H4-CA238-R00

浜岡原子力発電所 敷地の地質・地質構造（コメント回答）

2022年7月1日

敷地の地質・地質構造についてのコメント（未回答分）

調査地点及びコメントとの対応

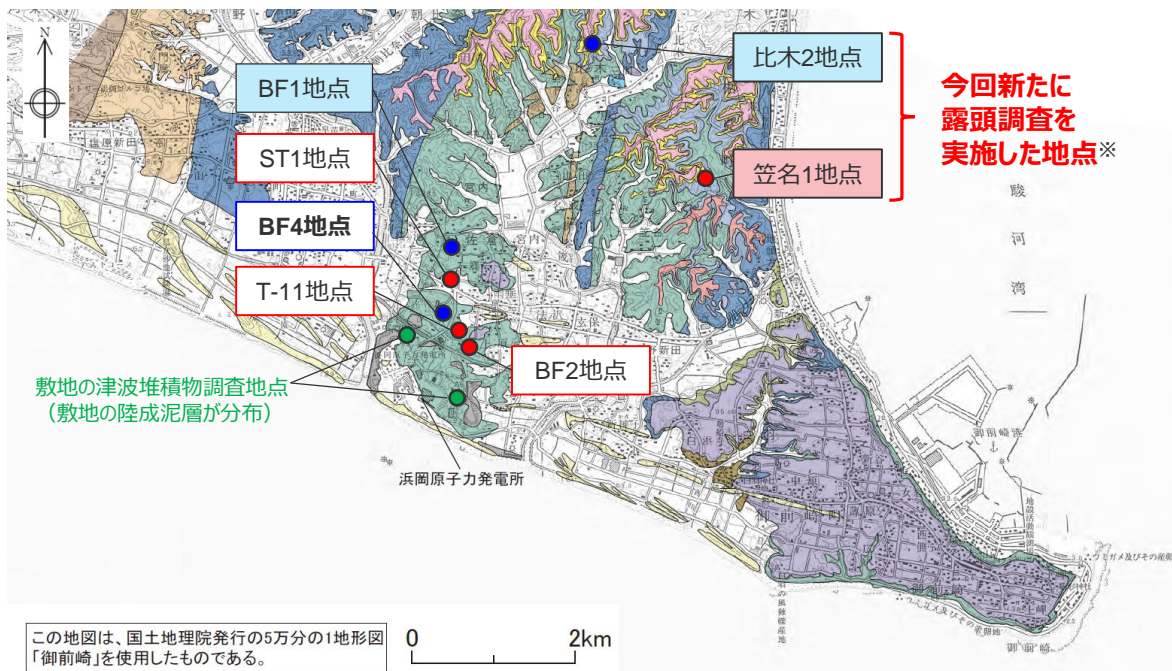
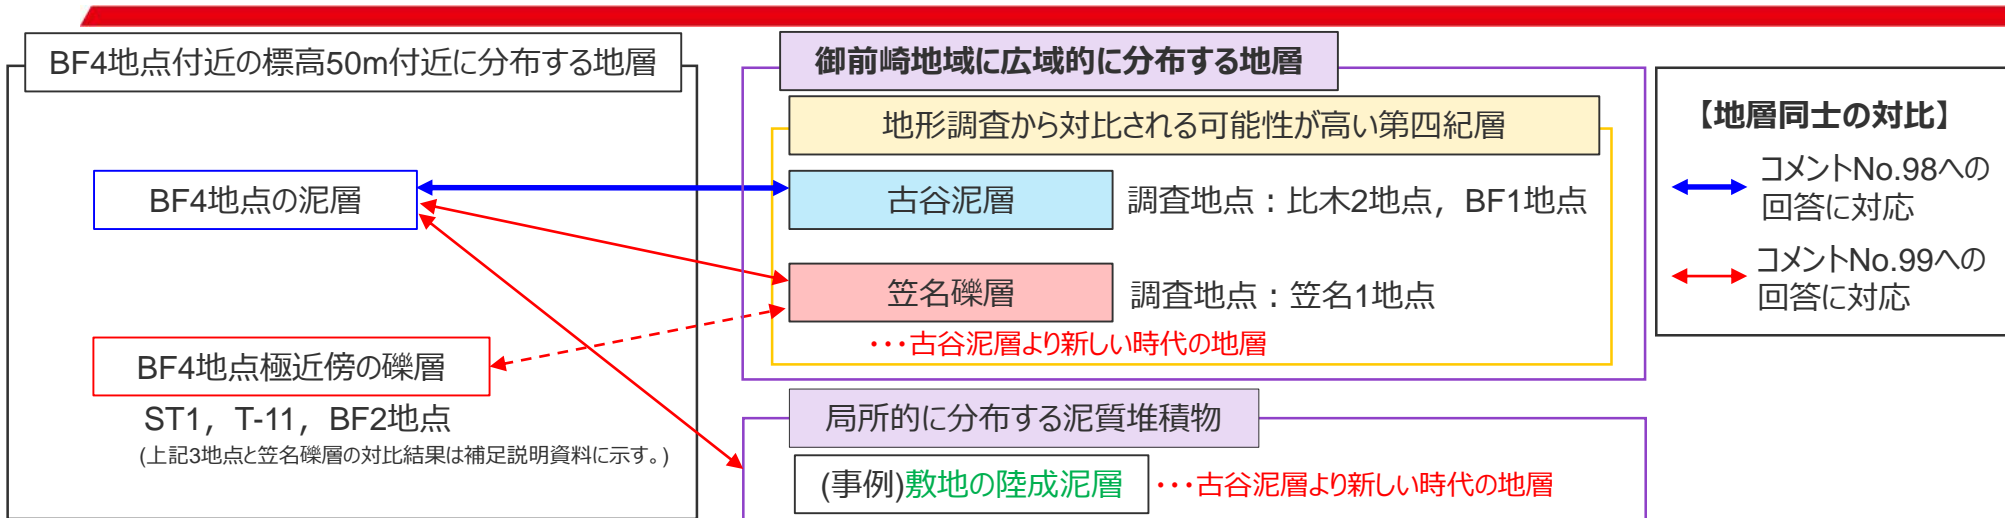
No.	コメント	検討方針
1	BF4地点の泥層と古谷泥層との対比については、以下の観点を踏まえ、古谷泥層の知見及び個別調査結果を総合的に勘案し、全体として整合が取れた説明を行うこと。	古谷泥層の下部を中心に既往調査データを精査し、追加調査及び地形層序解析結果（p.38参照）も含め、これらを総合的に勘案したうえで、BF4地点の泥層が古谷泥層下部に対比されることについて確認する。
	BF4地点の泥層の層相から推定した堆積環境（海水が流入する静水環境）が、海水面下の比較的大きい水深に限られるとする趣旨の考察について、再検討すること。その際、古谷泥層全体の分布や層相の特徴、堆積環境に関する知見を整理したうえで、古谷泥層の堆積史の中でのBF4地点の位置づけを明確にすること。	BF4地点の泥層の堆積環境について、BF4地点の泥層の調査結果（層相観察結果など）だけでなく、比木2地点（模式的な牧ノ原段丘堆積物分布地点）を中心とした古谷泥層の調査結果なども踏まえ再検討する。 比木2地点の古谷泥層 については、主にボーリングコアから観察・分析を行っていたが、BF4地点に対比される可能性が高い下部付近の層準について、その層相を詳細に観察するため 露頭調査を実施 する。
	変成岩・火成岩、Mn成分に富むざくろ石、放散虫化石を、泥層が海水流入環境で堆積したとする根拠とするのであれば、これらが再堆積により陸から泥層中に混入したものではないとする説明を補強すること。	古谷泥層が埋積した溺れ谷は「生物の生息に適さない還元的な環境」（高清水ほか(1996)）とされていることなどを踏まえ、BF4地点の泥層から花粉・微化石が検出されにくい要因として、風化の可能性に加えて、 古谷泥層の貧化石帯に該当する可能性についても検討 を行う。
	BF4地点の泥層から花粉・微化石が検出されにくい要因について、より詳細に考察するとともに、その要因を風化とするのであれば、風化に関連したX線回折分析結果に対する考察とも整合の取れた説明を行うこと。	泥層中の礫形状の対比にあたっては、球形度だけでなく他のパラメータによる検討も行うこと。
2	BF4地点の泥層と、古谷泥層より新しい時代の地層（笠名礫層・敷地の泥層）の違いを示し、BF4地点の泥層の堆積年代の説明性向上を図ること。 なお、BF4地点極近傍の礫層を笠名礫層相当とする評価については、笠名礫層に関する知見等を整理したうえで、その妥当性を示すこと。その際、BF2地点については、同地点付近に古谷泥層が分布するという知見との関係を説明すること。	笠名礫層について、 模式的な露頭(笠名1地点)において調査を実施 し、BF4地点の泥層のような層準の有無について確認するとともに、BF4地点極近傍の礫層(ST1, T-11, BF2地点)は笠名礫層に対比されることについて確認する。また、BF4地点の泥層と敷地の陸成泥層のような局所的に分布する泥質堆積物との差異についても確認し、BF4地点の泥層が御前崎地域に広域的に分布する古谷泥層に対比されるとする評価の説明性向上を図る。

- 第1035回審査会合におけるコメントを踏まえ、以下①～⑤の検討を行い、BF4地点の泥層の堆積年代評価を行った。
- まず、以下①～④により、BF4地点の泥層は、御前崎地域に広域的に分布する泥質堆積物に対比されることについて確認する。
 - ①敷地近傍の地形層序解析
御前崎地域の地形・地質を俯瞰的に把握することを目的に、地形層序解析を実施し、地形学的な観点において、御前崎地域に広域的に分布する地層のうちBF4地点の泥層に対比される可能性が高い第四紀層について検討する。
 - ②古谷泥層・笠名礫層の調査
地形学的な観点からBF4地点の泥層に対比される可能性が高いとした第四紀層（古谷泥層・笠名礫層）について、模式的な堆積地点において、露頭・ボーリング調査などによる詳細な調査を実施し、BF4地点の泥層との比較データの整備を行う。
 - ③BF4地点の泥層と古谷泥層・笠名礫層の比較
BF4地点の泥層と、古谷泥層・笠名礫層を層相で比較し、BF4地点の泥層に対比される可能性が高い地層及びその層準について検討する。
 - ④BF4地点の泥層と古谷泥層下部との詳細比較
BF4地点の泥層と、層相から対比される可能性が高いとした層準（古谷泥層下部）を試料分析結果等で比較し、定量的にBF4地点の泥層が古谷泥層下部に対比できることについて確認する。
- ⑤BF4地点の泥層と局所的な泥質堆積物との差異
さらに、BF4地点の泥層が、敷地の陸成泥層、MIS5cに堆積すると想定される泥層とも異なることについて確認する。
➔以上の検討から、BF4地点の泥層は、古谷泥層下部に対比されるMIS5eの堆積物であると評価した。
